## 改善箇所説明図

車両制御ユニット

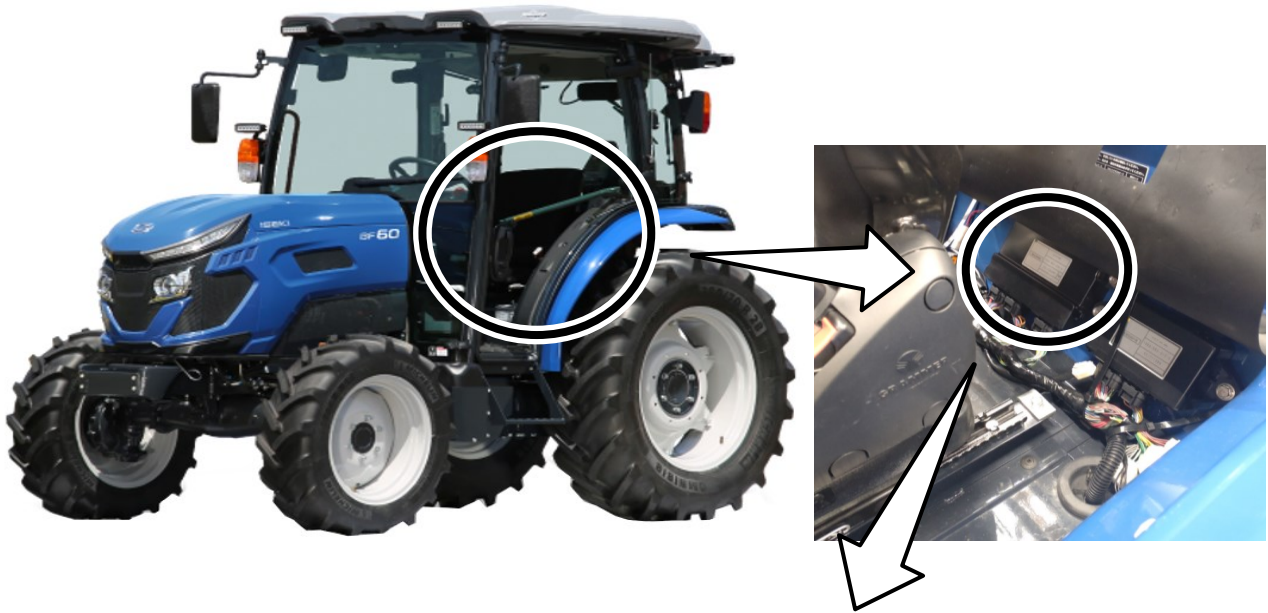
### 基準不適合発生箇所

農耕トラクタの車両制御ユニット（ECU）において、制御プログラムが不適切なため、CAN通信を伴う作業機を使用した際に、通信異常が発生することがある。そのため、適切な車両の制御が行えず、最悪の場合、発進時に片側の車輪にブレーキが作動したままとなり、安定した走行ができなくなるおそれがある。

### 改善の内容

全車両、車両制御ユニットの制御プログラムを対策プログラムに書き換える。
